改善箇所説明図

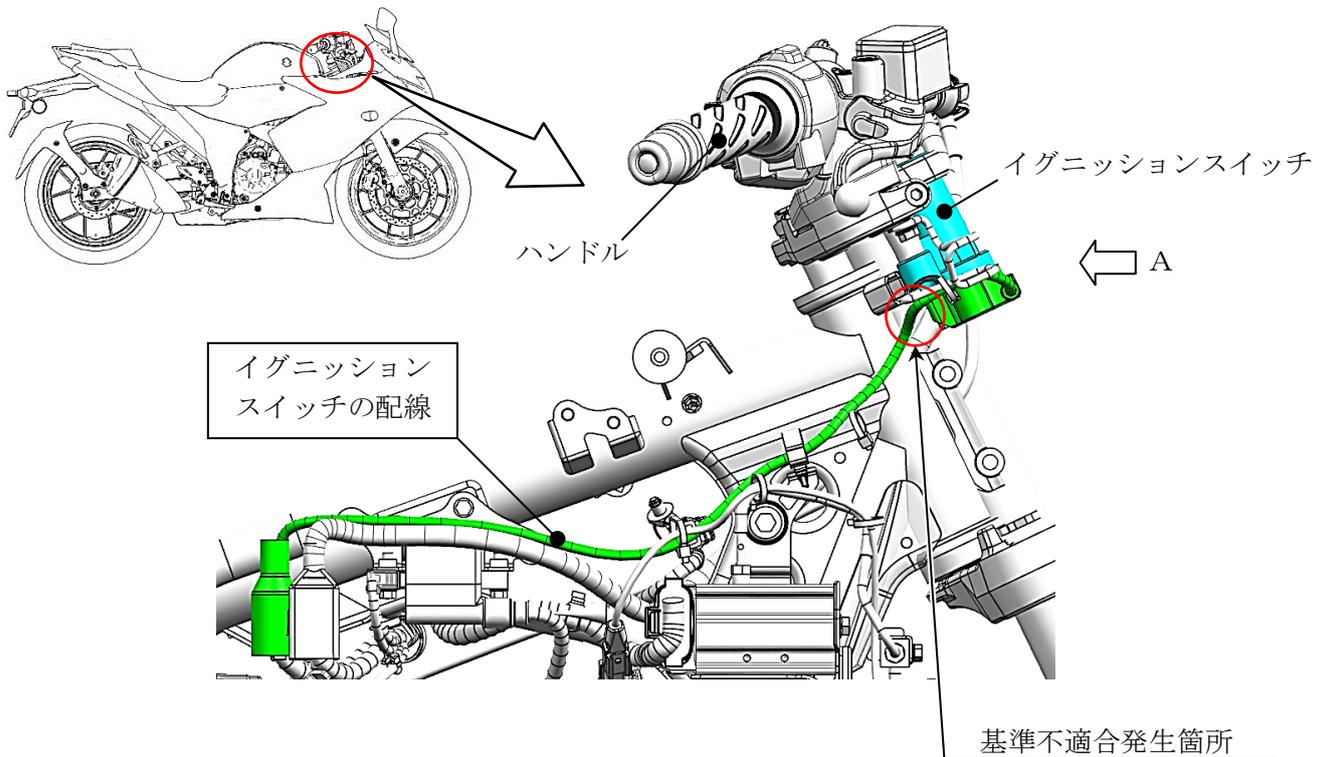
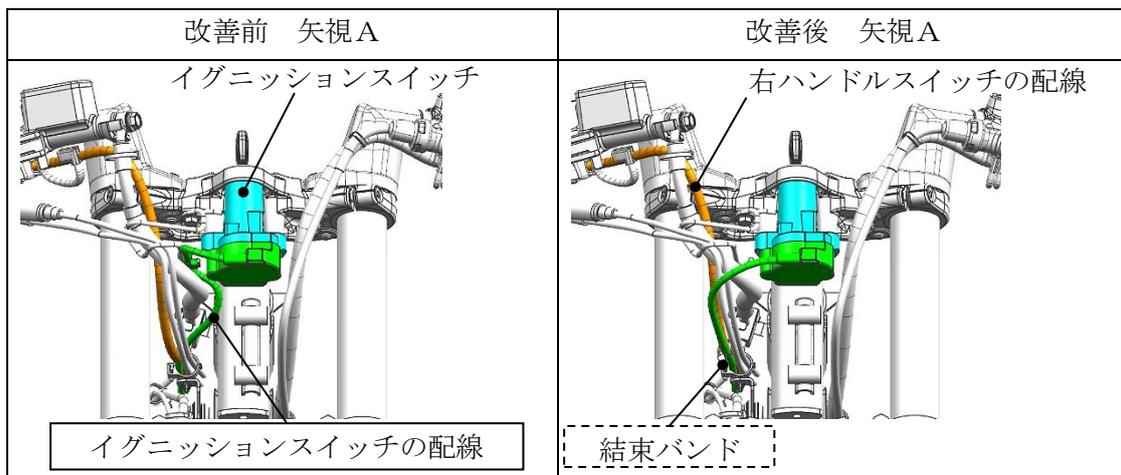
イグニッションスイッチにおいて、配線の固定位置が不適切なため、ハンドル最大操作時に強く屈曲する箇所がある。そのため、そのまま使用を続けると、屈曲の繰り返しにより当該配線が断線し、最悪の場合、エンジンが停止し、再始動できなくなるおそれがある。

全車両、イグニッションスイッチの配線に対策品と交換し、配線の固定位置を変更して、結束バンドで右ハンドルスイッチの配線に固定する。

識別：車枠の車台番号打刻部近傍に青色のシールを貼付する。
